RIG.271.21.2022

Dotyczy: postępowania o udzielenie zamówienia publicznego prowadzonego w trybie podstawowym zgodnie z art. 275 pkt 1 ustawy Prawo zamówień publicznych pn.: „**Budowa budynku mieszkalnego wielorodzinnego, czterokondygnacyjnego wraz z zagospodarowaniem terenu w miejscowości Struga na działce nr 162/6 i 170/1, powiat wałbrzyski**”

Odpowiedzi na zapytania do treści SWZ oraz modyfikacja treści SWZ

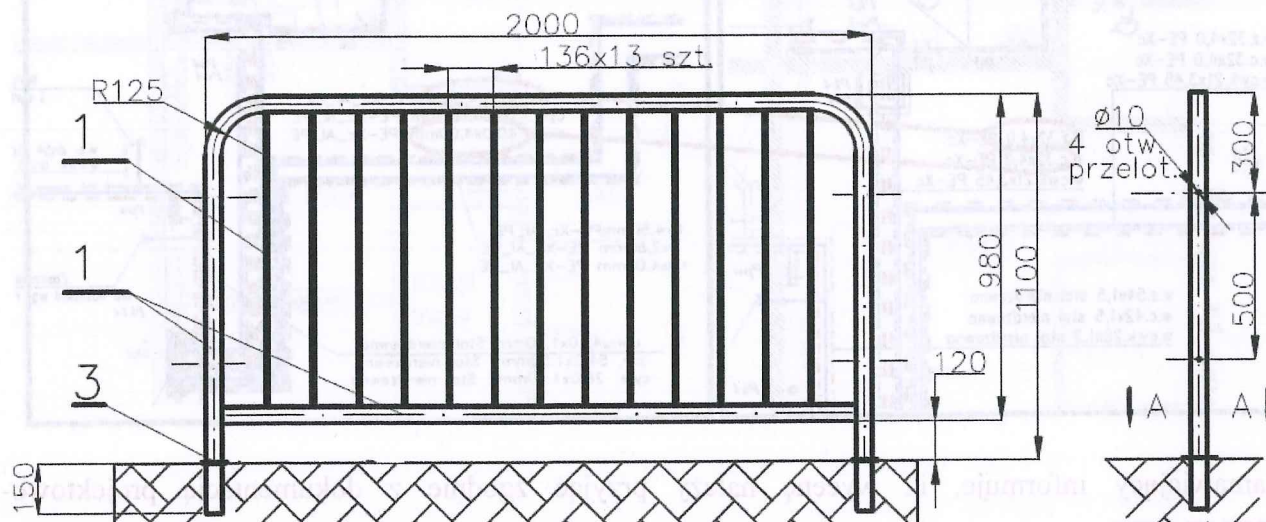
28. Czy Zamawiający dopuści wykonanie murów nośnych z materiału ceramicznego (błoczków typu Porotherm) o parametrach wytrzymałościowych równoważnych do projektowanego bloczka YTONG ?

Tak.

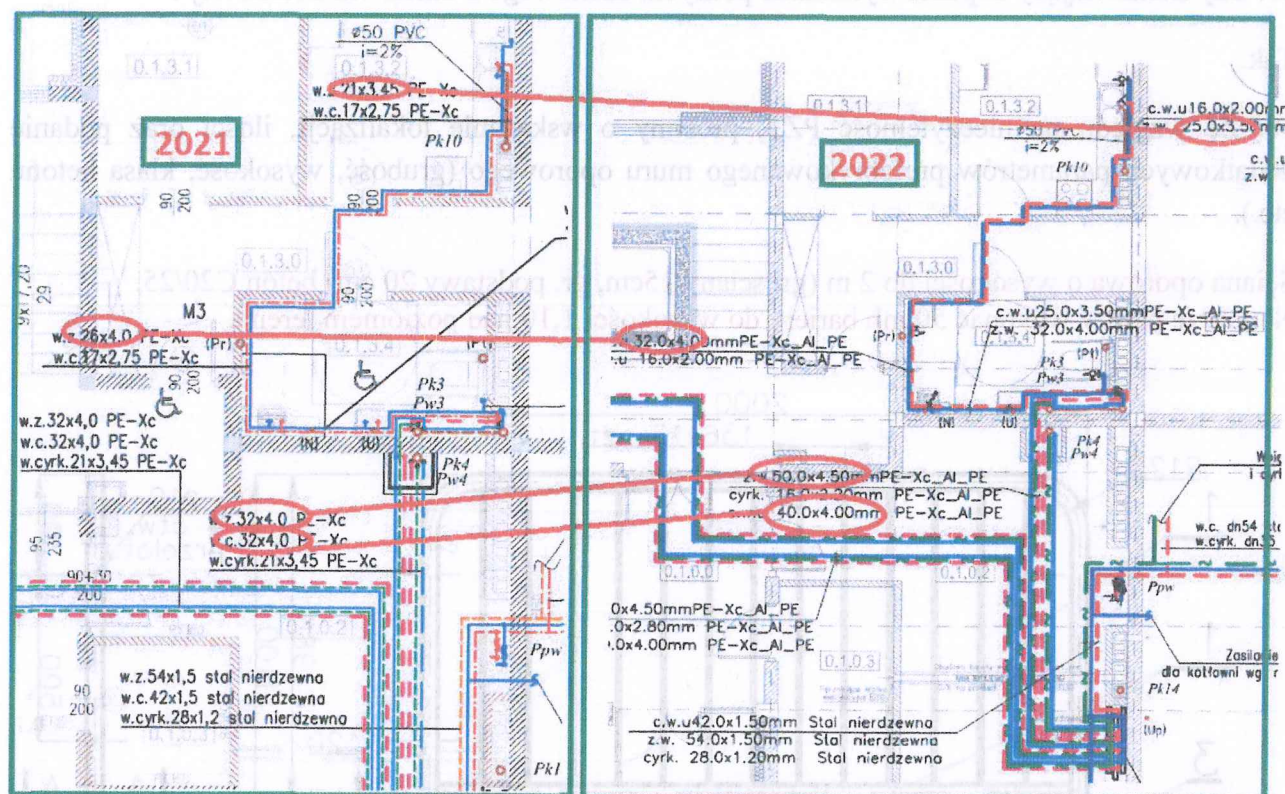
30. Ze względu na nieczytelność PZT, prosimy o wskazanie lokalizacji, ilości oraz podanie dodatkowych parametrów prefabrykowanego muru oporowego (grubość, wysokość, klasa betonu etc.).

Ściana oporowa o wysokości do 2 m (gr. ściany 15cm, gr. podstawy 20 cm) beton C20/25.
Na murze należy wykonać 50 mb bariery do wysokości 1,10 nad poziomem terenu.

Średnica rur pochwyty fi 48,3 mm.

Poprzeczka zamykająca wypełnienie z rury fi 48,3.

Pręt pionowy fi 10 mm.

Zabezpieczenie antykorozyjne: cynkowanie ogniowe.
